# リコール情報

## 平成 27 年 9 月 10 日届出 リコール届出番号 外-2228

## 改善箇所説明図

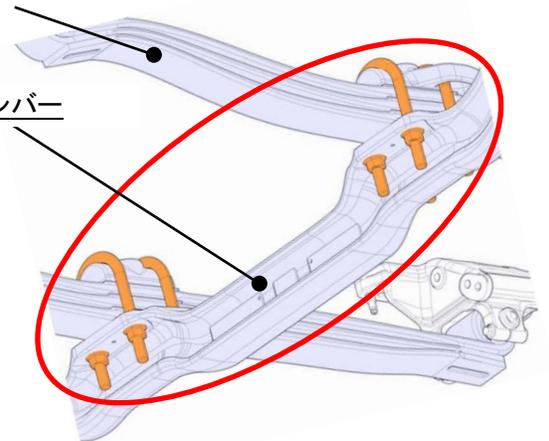
基準不適合発生箇所

①リーフスプリングを固定するU-ボルトとフランジロックナットの締付けトルクが不適切なものがある。そのため、走行振動等によって当該ボルトとナットに緩み、そのままの状態を使用を続けると、リーフスプリングがずれて走行安定性が損なわれるおそれがある。

②エアベローズを固定するアンカレッジとフランジスクリューの締付けトルクが不適切なものがある。そのため、走行振動等によってフランジスクリューに緩みが発生し、そのままの状態を使用を続けると、エアベローズがずれて走行安定性が損なわれるおそれがある。

①リーフスプリング仕様車は、フランジロックナットが規定トルクで締付けられているか点検し、緩んでいる場合は規定トルクで締付ける。

②エアサスペンション仕様車は、フランジスクリューが規定トルクで締付けられているか点検し、緩んでいる場合はフランジスクリューとアンカレッジを新品に交換する。

識別: 作業完了車には、U-ボルト／ナット(フランジスクリュー)の頭部に白色ペイントを塗布する。
